ANT. : Estudio "Diagnostico e Imagen Objetivo Actualización Plan Regulador Comunal Estación Central".

MAT. : Oficio Municipio Estación Central, informa de respuestas a observaciones 28 Octies PRC.

INFORME CONSOLIDADO OBSERVACIONES

ESTUDIO: DIAGNÓSTICO E IMAGEN OBJETIVO ACTUALIZACIÓN
PLAN REGULADOR COMUNAL DE ESTACIÓN CENTRAL
LICITACIÓN PÚBLICA ID 640-6-LR19

| FOLIO | C-3 | REMITENTE | Rafael Osorio Farías | TEMA | Frente Av. Oceánica |

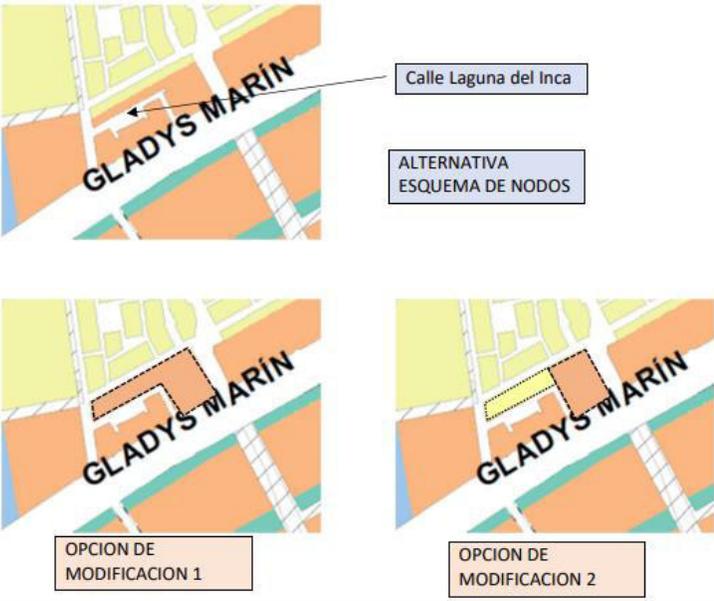
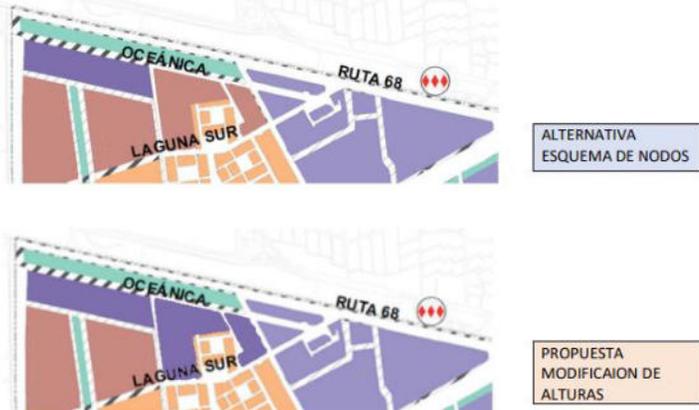
| OBSERVACIÓN ALT 3 | Se propone que todos los predios que enfrenten calle Oceánica contemplen uso Mixto (residencial y equipamiento), de esta manera generar mayor posibilidad de consolidación para predios eriazos y posible reconversión de los ya edificados. |

| RESPUESTA | ACOGE | Se acoge el cambio propuesto, considerando el terreno referido. Además, se extiende el cambio de uso de suelo hasta el pasaje Laguna del Maule, comprendiendo predio que podría convertir uso. De esta manera se le otorga una condición de mayor unidad al frente sur de Av. Oceánica. |
